技 OSC25-018  
2025 年 4 月  
株式会社 三桂製作所

## YT 型インサート YTIM7DD・YTIM8DD

### 外観変更のお知らせ

#### 1. 対象品番

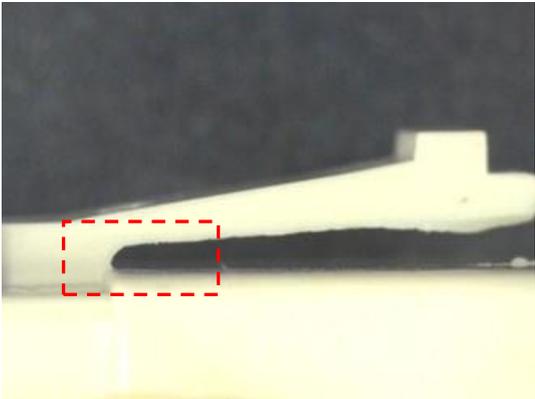
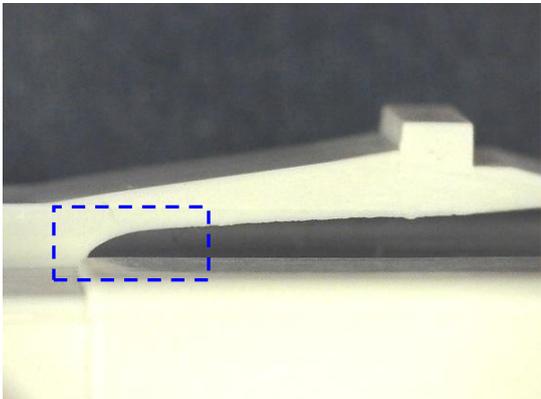
相手側嵌合時の固定ラッチ部における強度向上の為、以下の変更を行います。なお、製品仕様に変更はありません。

- ① ラッチ部の穴を無くします。  
(この穴は製品特性には影響しない穴でした)
- ② ラッチの内側 R 形状を流線形に変更します。

変更	変更前	変更後
①	【ラッチ部 穴付き】 	【ラッチ部 穴無し】

変更	変更前	変更後
②	<p data-bbox="443 293 722 324">【ラッチ内側：R形状】</p> 	<p data-bbox="1102 293 1382 324">【ラッチ内側：流線形】</p>

通常の使用には全く問題ございませんでしたが、この部分に重量物があたり、その衝撃などで破損した事例がございました。特に輸送中など予期できない場合もあることより耐衝撃性を目的に変更いたします。
